東海第二発電所 審査資料	
資料番号	PS-2-1 改1
提出年月日	2021年2月25日

東海第二発電所

設置許可基準規則等への適合性について

補足説明資料

第1図 FV兼用化に伴う系統構成及び配置変更 概要図

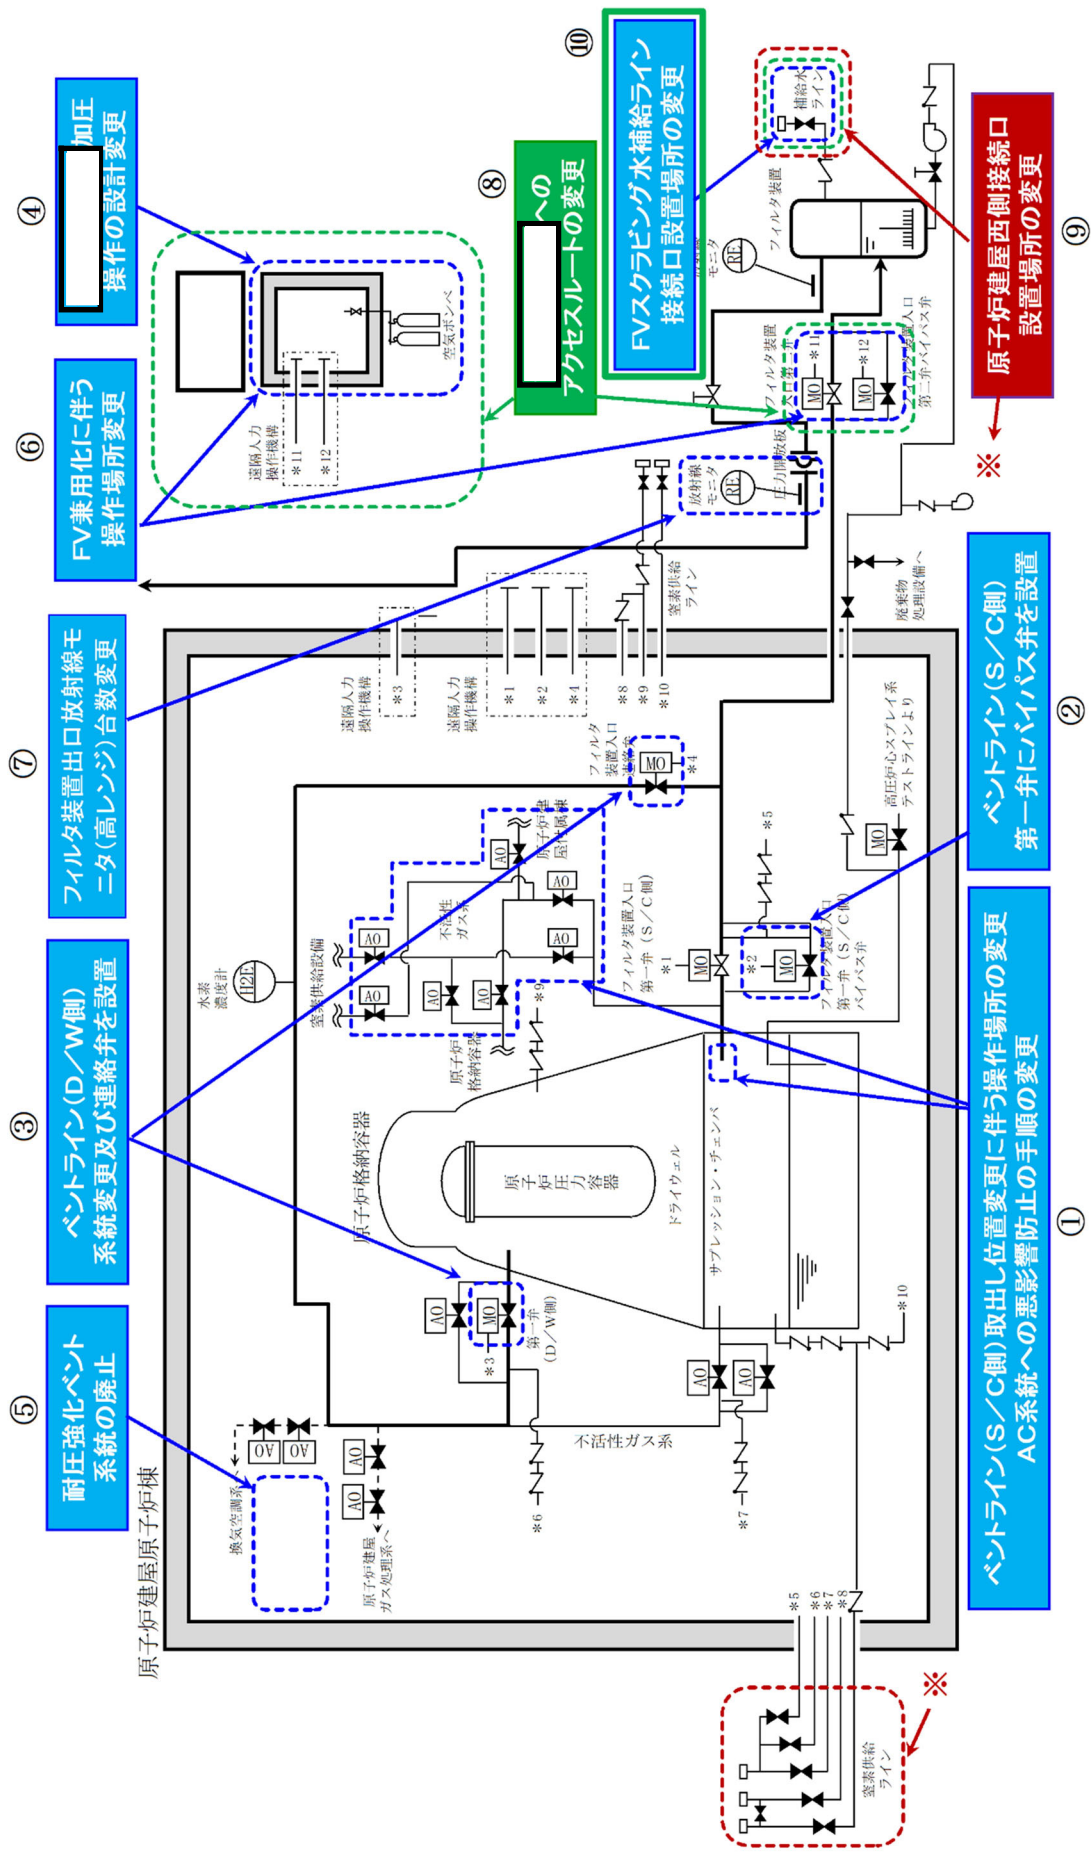
設するが、本移設による対応手順への影響はない。また、格納容器ベント時の不活性ガス系からの悪影響を防止する観点から、原子炉起動前及び運転中に使用する不活性ガス系の一部（窒素供給設備からの窒素供給用の空気駆動弁）を、S/C側ベント前の系統構成確認対象弁に追加した（所要時間1分増加）。（第1図①）

- (b) フィルタ装置入口第一弁（S/C側）にバイパス弁が設置されることに伴い、フィルタ装置入口第一弁（S/C側）が開不能となった場合の対応として、フィルタ装置入口第一弁（S/C側）バイパス弁の開操作を新たに追加した（所要時間の変更なし）。（第1図②）

また、D/W側ベントラインにS/C側ベントラインとの連絡弁が設置されることに伴い、D/W側ベント時にフィルタ装置入口連絡弁の開操作を追加した（所要時間1分増加）。（第1図③）

- b. []の正圧化
[]内の正圧化については、[]
[]空気ポンプユニット（空気ポンプ）
空気元弁の全開操作のみで []内
が微正圧になるようにあらかじめ流量調整弁の開度を設定する設計となる。これにより、重大事故等対応要員による事故時の流量調整が不要となるため、正圧化手順を簡略化した（所要時間5分短縮）。（第1図④）

耐圧強化ベントについては、FV兼用化に伴い廃止となることから、関連する記載を削除した。（第1図⑤）

また、FV兼用化に伴いフィルタ装置スクラビング水補給ライン接続口の設置場所がFV格納槽付近から原子炉建屋西側接続口付近に変更となる。(第1図⑩)従来は原子炉建屋西側接続口と同様に設置場所が地下であり、アクセスする際の蓋開放作業が必要であったが、変更後はアクセス方法が原子炉建屋西側接続口と同様に蓋開放が不要となり、アクセス性が向上した(所要時間35分の短縮)。このため、フィルタ装置スクラビング水補給ライン接続口を使用する作業(フィルタ装置スクラビング水補給及び移送)の対応手順について、蓋開放手順を削除するとともに、所要時間の短縮をタイムチャートに反映した。

第3図 「雰囲気気圧力・温度による静的負荷（格納容器過圧・過温破損）（代替循環冷却系を使用できない場合）」の作業と所要時間

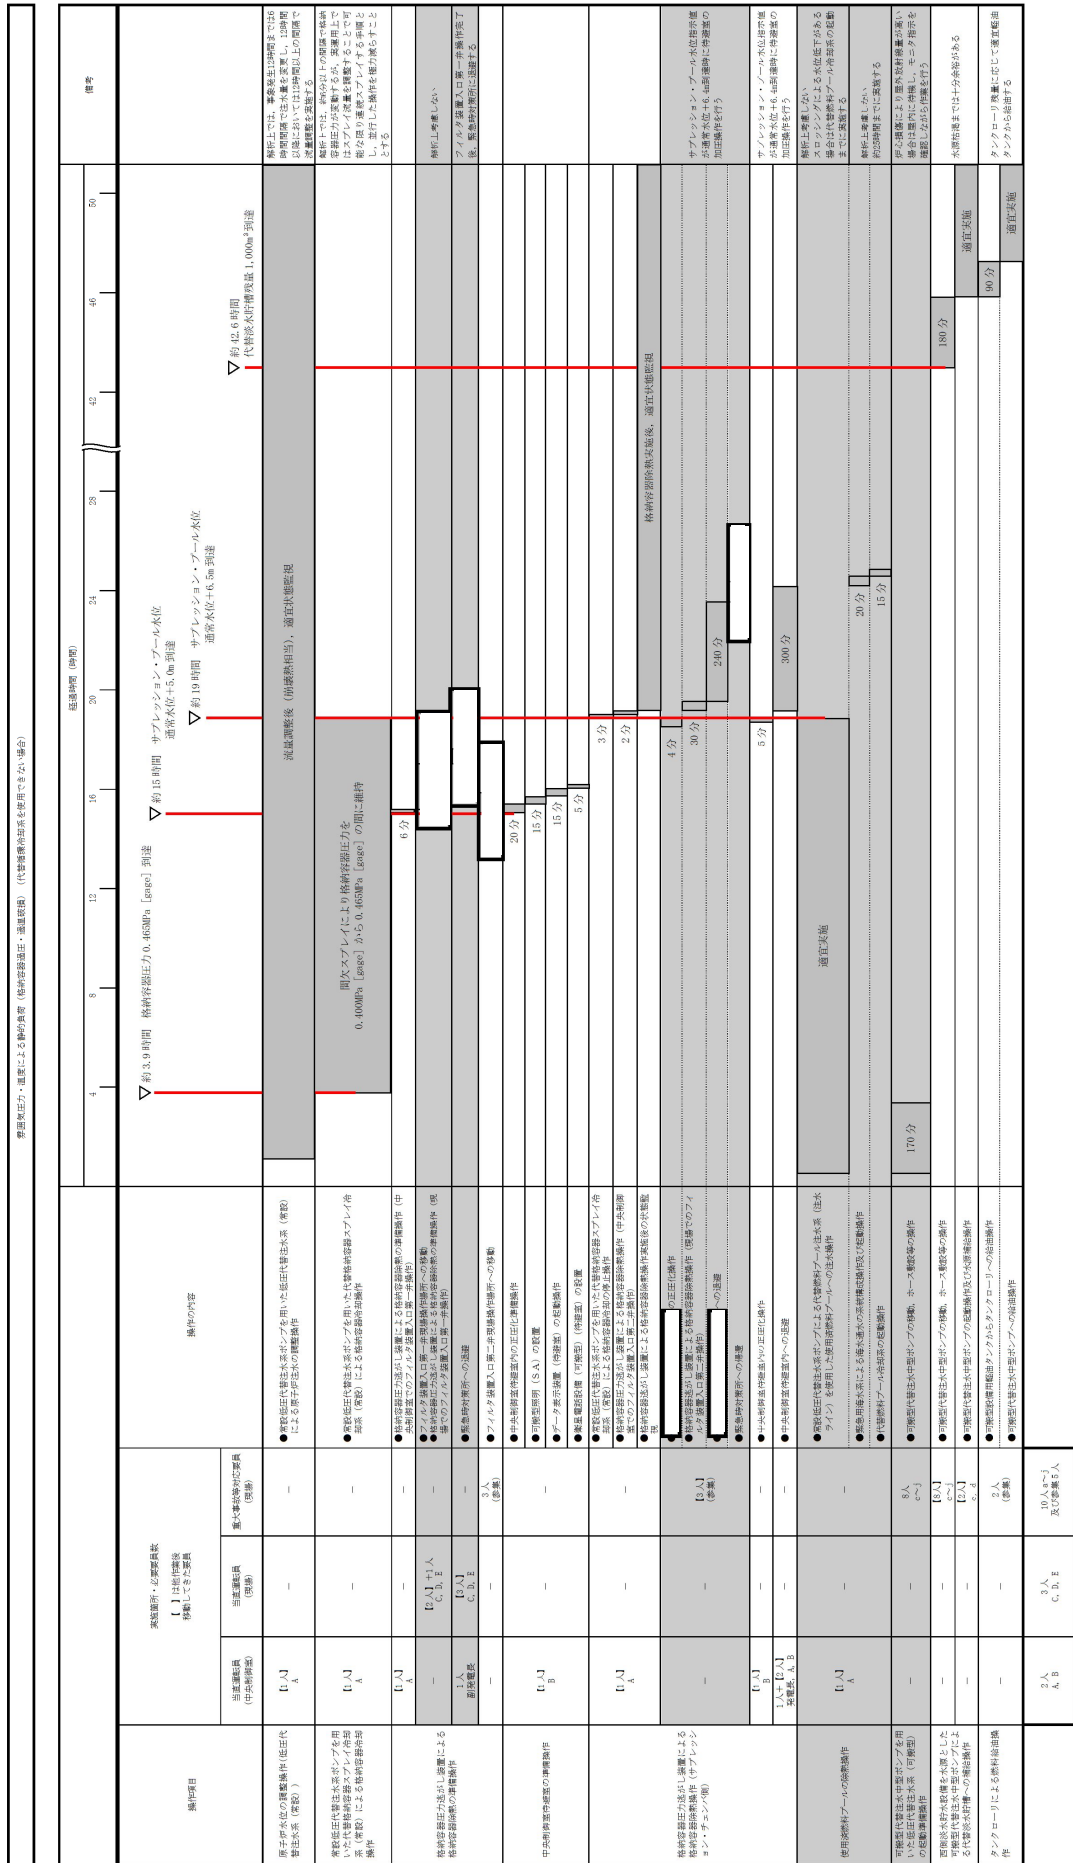
ベントを実施する有効性評価シナリオのうち、ベント準備操作の余裕時間の最も短い「雰囲気圧力・温度による静的負荷（格納容器過圧・過温破損）（代替循環冷却系を使用できない場合）」における現場での手動操作（人力による遠隔操作）を実施した場合のベント準備の余裕時間のタイムチャートを第1図に示す。

第1図に示すとおり、緊急時対策所への待避時間も含めたベント準備操作の所要時間は約2時間55分であり、格納容器圧力逃がし装置兼用化に伴う第一弁の操作場所変更により移動時間が増加するため、兼用化前の所要時間約2時間45分から約10分時間が長くなっている。従来のベント準備操作の判断基準であるサプレッション・プール水位通常水位＋約5.5m到達時に操作を開始した場合、ベント実施基準であるサプレッション・プール水位通常水位＋約6.5m到達までの時間約3時間に対して余裕時間が短いことから、ベント
